**BRUXELLES. Rue de l'Abdication, 4 (arch. G. Strauven - 1902)**  
(= classée comme monument en totalité)  
**PERMIS UNIQUE:** Restaurer complètement une maison Art nouveau conçue par Gustave Strauven, dans le respect de ses caractéristiques patrimoniales et extension en toiture par un pavillon en recul et amélioration des performances énergétiques  
Demande de BUP – DPC du 03/06/2026

### Avis conforme de la CRMS

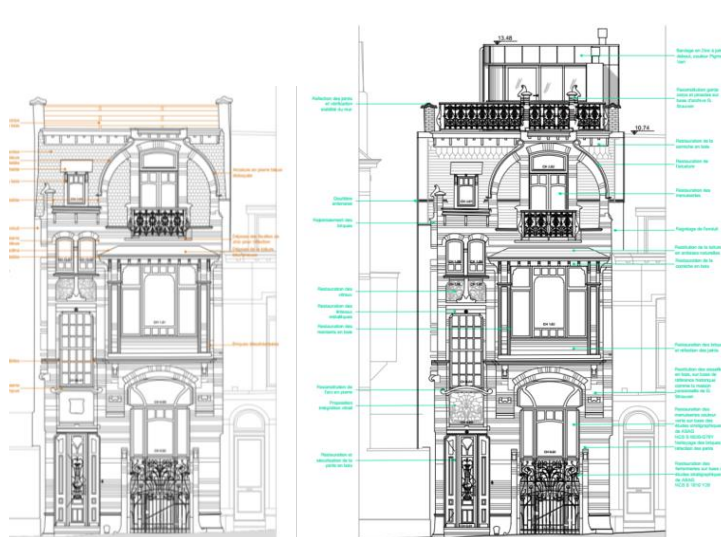
La demande concerne la restauration complète, l'isolation thermique des façades arrière et latérale, la rehausse de la façade arrière, l'aménagement d'une extension contemporaine en toiture et d'une terrasse, la modification de la structure de la plateforme pour recevoir cette extension ainsi que des modifications intérieures.

Vues de la façade arrière en 2002 et aujourd'hui (extraits du dossier)

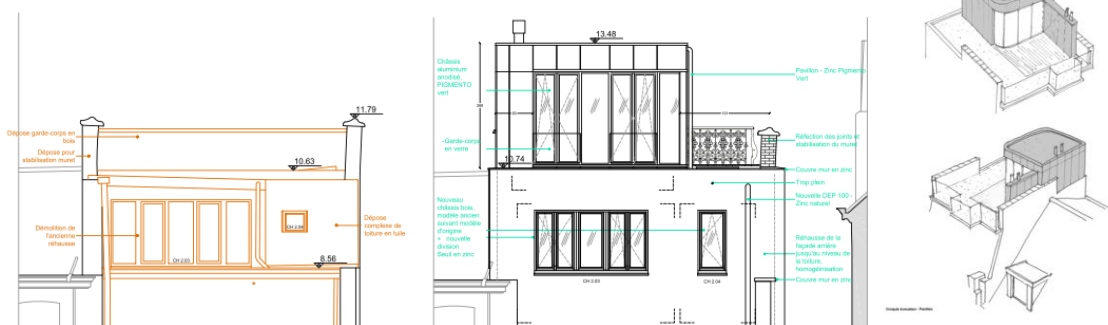
La façade présente de nombreux désordres, principalement au dernier étage, dus aux infiltrations d'eau. Des dégradations d'enduits et de moulures intérieures peuvent être observées à l'étage sous combles. Le plafonnage sous cet étage a été partiellement enlevé pour constater l'état des poutres en sapin qui ont aussi subi les infiltrations, dû à un mauvais entretien de la plateforme bitumineuse créée entre 1950 et 1970, ainsi que ses raccords avec le versant arrière en tuiles.

L'isolation placée (en 2006-2007 ?) recouvrant la façade arrière sera enlevée afin de traiter les structures métalliques en colombage d'origine pour l'anticorrosion. La façade sera ensuite entièrement isolée par l'extérieur, avec une isolation sous enduit.

Le projet propose aussi de réaligner la façade arrière avec une rehausse d'un demi-niveau, permettant la création d'une toiture plate sur l'entièreté de la parcelle.

Concernant les châssis de la façade arrière, seul un châssis d'origine en bois existe encore. Le châssis en PVC du premier étage sera déposé et les modèles de nouveaux châssis suivront le dessin du châssis d'origine existant en bois. Les seuils seront en zinc sur l'isolation.

**La Commission souscrit au principe général des interventions proposées en façade arrière. Elle n'émet pas de remarque concernant l'isolation par l'extérieur du pignon (+14 cm).**
